# **NOTA VAN INSPRAAKREACTIES BESTEMMINGSPLAN**

**‘Nieuwstraat’**

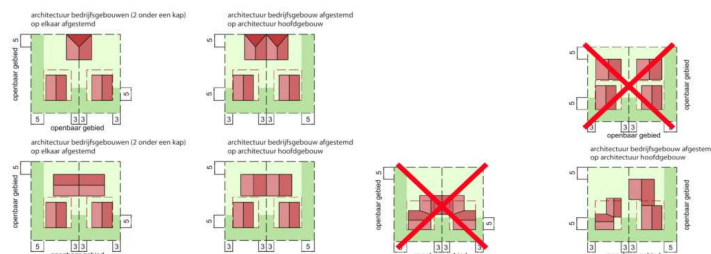
- a. Toenemende verkeersdrukte Nieuwstraat en Rivelstraat als gevolg van het plan Nieuwstraat
- b. Mogelijke schade woningen als gevolg van (toenemend) langskomend zwaar verkeer
- c. Mogelijke schade woningen als gevolg van heiwerkzaamheden
- d. Gebrek aan bindende beeldkwaliteit criteria (bedrijfs)bebouwing langs de Nieuwstraat
- e. Het plan is in strijd met gewaarborgd uitzicht in provinciaal beleid

Er is geconstateerd dat er een geringe toename van verkeersbewegingen zal plaatsvinden naar aanleiding van de realisering van het plan Nieuwstraat. De ontsluiting van het plan is

daarom aangepast. Zo zal de Nieuwstraat en de Rivelstraat tot een minimum belast worden met het verkeer uit het plan. De locatie wordt aan de westzijde aan de Groeneweg ontsloten voor gemotoriseerd verkeer, waaronder vrachtverkeer. Omdat het plan ruimte biedt aan bedrijf-aan-huis en beroep-aan-huis is de rijbaanbreedte hierop afgestemd. De breedte van de buurtontsluitingsstraat bedraagt 6,5 meter. De doorsteek naar de Nieuwstraat is slechts toegankelijk voor langzaam verkeer en autoverkeer. Vrachtwagens, met uitzondering van de afvalophaaldienst, mogen hier geen gebruik van maken. De afbeeldingen hieronder geven de oude en nieuwe verkeersontsluiting weer.

*Oude situatie groenstructuur*

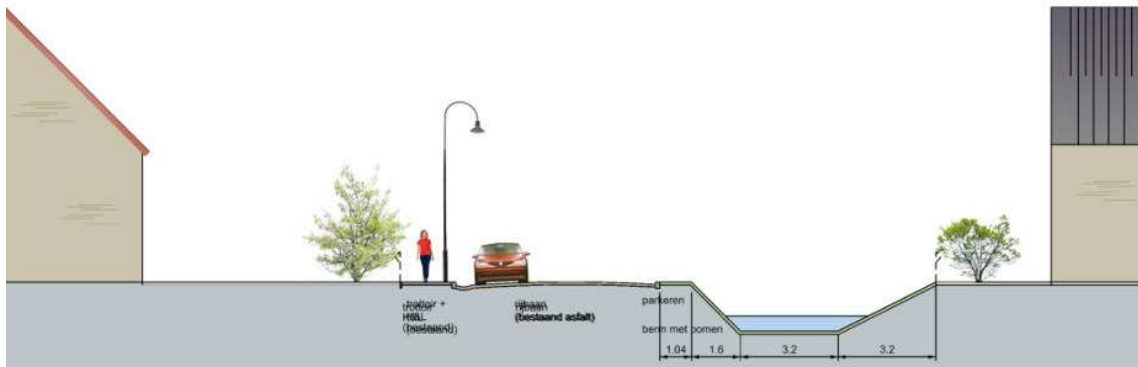
- a. Langs de Rivelstraat en de Nieuwstraat zal onderhoud gepleegd moeten worden aan de A-Watergangen, wat door het voorgestelde groenplan onmogelijk is.

- a. Langs de Rivelstraat en de Nieuwstraat zal onderhoud gepleegd moeten worden aan de A-Watergangen. Van belang is hierbij dat het groenplan van het plan Nieuwstraat afgestemd is op het mogelijk maken van onderhoud aan de A-watergangen. Bij het voorontwerp bestemmingsplan Nieuwstraat was dit niet mogelijk. Naar aanleiding hiervan is het plan zodanig aangepast dat er wel onderhoud gepleegd kan worden aan de watergangen. Zoals in de onderstaande afbeeldingen weergegeven is, zijn de bomenpartijen langs de Rivelstraat en de Nieuwstraat vervangen door grasbermen. Zo wordt de groenstructuur gewaarborgd en kunnen de watergangen onderhouden worden. Dit is aangepast in het bestemmingsplan.

Ook is er een dwarsprofiel te zien van de nieuwe situatie, waarbij onderhoud aan de watergangen mogelijk wordt gemaakt.

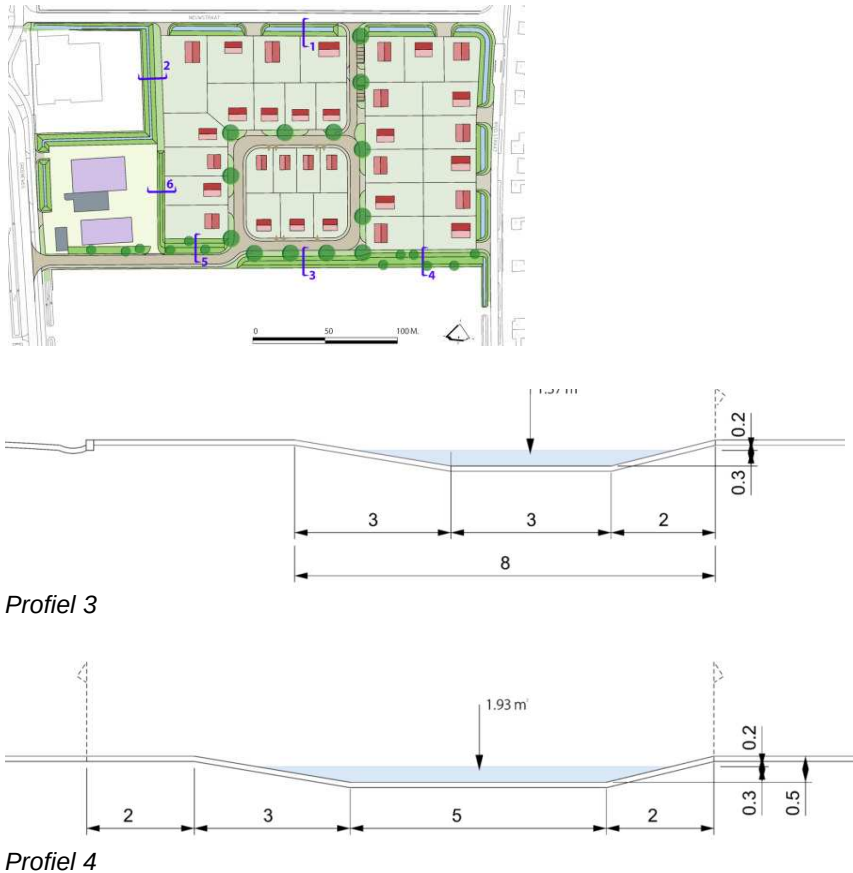
- b. Een kwelberekening met de formule Mazure ontbreekt en dient uitgevoerd te worden.
- c. Hydrologisch neutraal bouwen en noodzakelijke maatregelen moeten opgenomen worden als uitgangspunt voor de ruimtelijke ontwikkelingen.

- b. Voor berekening van de waterberging voor plannen met een toename aan verharding tot 5 ha. zijn twee vuistregels: Voor berging in oppervlaktewater geldt de vuistregel van 436 m<sup>3</sup> waterberging per hectare verharding; voor berging in wadi's geldt de vuistregel van 664 m<sup>3</sup> waterberging per hectare verhard oppervlak. Hierbij wordt uitgegaan van een bui van T=100. Het profiel van de bestaande watergang langs de Rivelstraat, Nieuwstraat en een klein deel aan de Groeneweg, wordt aangepast. Er zal zoveel mogelijk een standaardprofiel van Waterschap Rivierenland worden gerealiseerd. Tevens wordt een nieuwe watergang (standaardprofiel) gerealiseerd rondom het terrein van de supermarkt in het noordwesten van het plangebied. Door de realisatie van de verbreding en de nieuwe watergang is het mogelijk dat er kwel wordt aangetrokken. Of dit het geval is en zo ja in welke mate zal worden aangetoond doormiddel van een berekening van Mazure. Deze berekening wordt

gecombineerd met het bemalingadvies dat wordt opgesteld voor de realisatie van de riolering. De waterprofielen zijn hierna weergegeven.

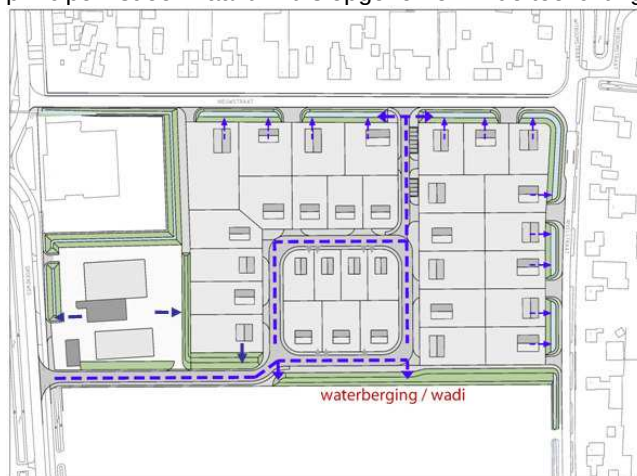
- d. De benutbaarheid van de waterberging is onvoldoende in beeld gebracht en uitgewerkt.
- e. De uitstroom van de bestaande buis vanuit de Dr. Tjalmanstraat mag niet op een nieuwe duiker worden aangesloten en dient inzichtelijk gemaakt te worden op de verbeelding.

- d. Er is aangegeven dat de benutbaarheid van de waterberging onvoldoende in beeld is gebracht. Voor de ruimte voor ruimte waterberging is er 713 m<sup>3</sup> benodigd. In het plan is 748 m<sup>3</sup> beschikbaar. Voor autoschadeherstelbedrijf Cornet geldt een benodigde waterberging van 129 m<sup>3</sup> waterberging. Hier is 140 m<sup>3</sup> beschikbaar. Beide waterbergingen en wadi zijn voldoende groot. Hieruit blijkt tevens de benutbaarheid van de watergangen en wadi. Bovenstaand wordt opgenomen in het bestemmingsplan. Hieronder is weergegeven wat de benodigde waterberging betreft.

- j. Bij de ruimte voor ruimte waterberging dient het hemelwater (bui T=100) van het totale verharde oppervlak te worden geborgen in de watgang (465 m<sup>3</sup>) en de wadi (248 m<sup>3</sup>). Dit

betreft in totaal 713 m<sup>3</sup>. Er is in het plangebied 748 m<sup>3</sup> waterberging beschikbaar in de watergangen en wadi. Voor het plandeel Ruimte-voor-Ruimte regeling is daarom voldoende berging beschikbaar. Bij autoschadeherstelbedrijf Cornet zal het hemelwater van het verharde oppervlak moeten worden geborgen binnen het gebied. Hiervoor is in het zuidoosten een wadi gelegen. In deze wadi kan circa 113 m<sup>3</sup> water worden geborgen. Tevens is waterberging mogelijk in het stukje watergang langs de Groeneweg. Het kleine stuk watergang aan de Groeneweg kan per strekkende meter 0,87 m<sup>3</sup>. Voor het plandeel autoschadeherstelbedrijf Cornet is met 140 m<sup>3</sup> voldoende berging beschikbaar (benodigd 129 m<sup>3</sup>). Dit is opgenomen in het bestemmingsplan.

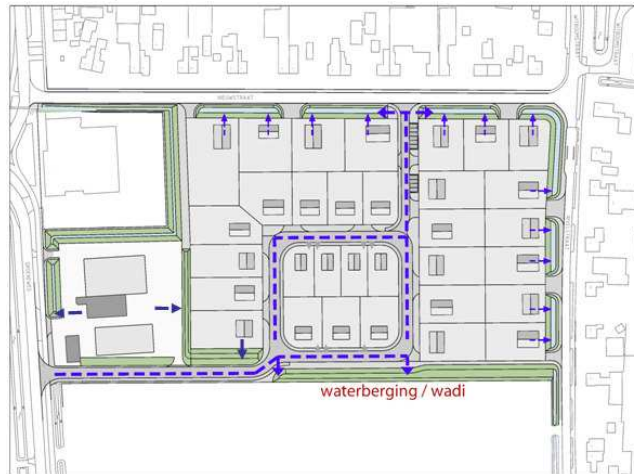
- f. De aansluiting van de verbrede A-watergangen op de verbeelding moeten vloeiend aansluiten op het omliggende watersysteem.
- g. De verbrede A-watergangen inclusief de grond in het eigendom van het waterschap moeten bestemd worden als water op de verbeelding.

- f. De aansluiting van de verbrede A-watgangen op de verbeelding is zodanig aangepast dat deze vloeiend aansluit op het omliggende watersysteem. Dit is te zien op de onderstaande afbeelding.

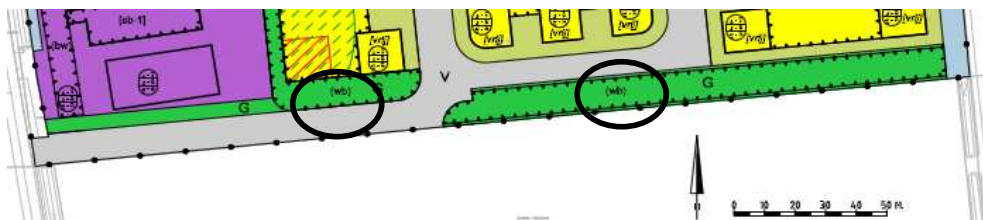
- h. Indien het verleggen van de A-watergang aan de Nieuwstraatzijde wordt voorzien, moet hierover nader overleg plaatsvinden.
- i. Het oppervlak bestemd voor de wadi met de functieaanduiding 'waterberging' moet op de verbeelding komen.

- g. De verbrede A-watgangen inclusief de grond in het eigendom van het waterschap zijn in het ontwerpbestemmingsplan bestemd als water. Dit is te zien op de verbeelding hieronder.

- h. De A-watgang aan de Nieuwstraat zijde zal niet worden verlegd. De A-watgang aan de Nieuwstraat zijde zal alleen worden verbreed richting het plangebied. Een overleg met het waterschap is zodoende niet meer van toepassing.
- i. Het oppervlak bestemd voor de wadi met de functieaanduiding 'waterberging' (wb) staat op de verbeelding. Dit is te zien op de onderstaande afbeelding.
